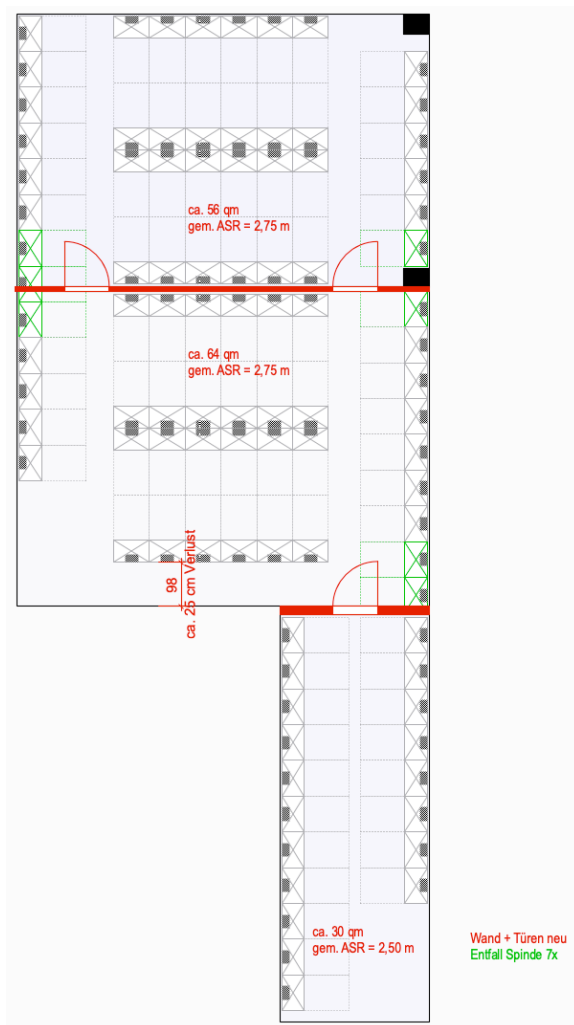
Im AUT wurde die lichte Raumhöhe des Umkleidebereichs im EG hinterfragt. Gem. den Arbeitsstättenrichtlinien (ASR) ist eine Raumhöhe von 3,00 m bei >100 qm erforderlich. Eine Teilung des Raumes, zur Einsparung von 25 cm gem. ASR und die geforderten Raumhöhen der Lager sind zu prüfen.

Eine Raumteilung wäre theoretisch möglich (gem. Skizze), wodurch nur eine Raumhöhe von 2,75 m nach ASR nachgewiesen werden müsste. Zuzüglich könnten weitere 10 cm „Puffer“ und somit insgesamt 35 cm weniger Raumhöhe, ohne jegliche Toleranz, umgesetzt werden. Dies bezieht sich nur auf den 2-geschossigen Gebäudeteil.

Die Auswirkungen auf die Technik und den Brandschutz wurden überprüft, seitens des Brandschutz würde es zu keinen Änderungen kommen, da eine Brandmeldeanlage bereits vorgesehen ist. Lediglich die Türen in der PSA dürfen nicht abschließbar ausgeführt werden. Seitens HLS sind die Kanalführungen zu überarbeiten. Bei der Elektroinstallation würde sich die Beleuchtung geringfügig ändern.

Grundsätzlich wäre eine Einsparung von 35 cm möglich. Dem gegenzurechnen sind die ergänzenden Wände mit Türen und der Planungsaufwand bei allen Fachplanern. Dadurch könnten nur geringe Kosten in Höhe von ca. 11.000€ eingespart werden. Dem ebenfalls gegenzurechnen ist der Zeitverzug, der hierdurch entsteht. Die Einreichung des Bauantrags ist für Ende 2025 geplant und kann bei einer Umplanung nicht mehr gehalten werden.
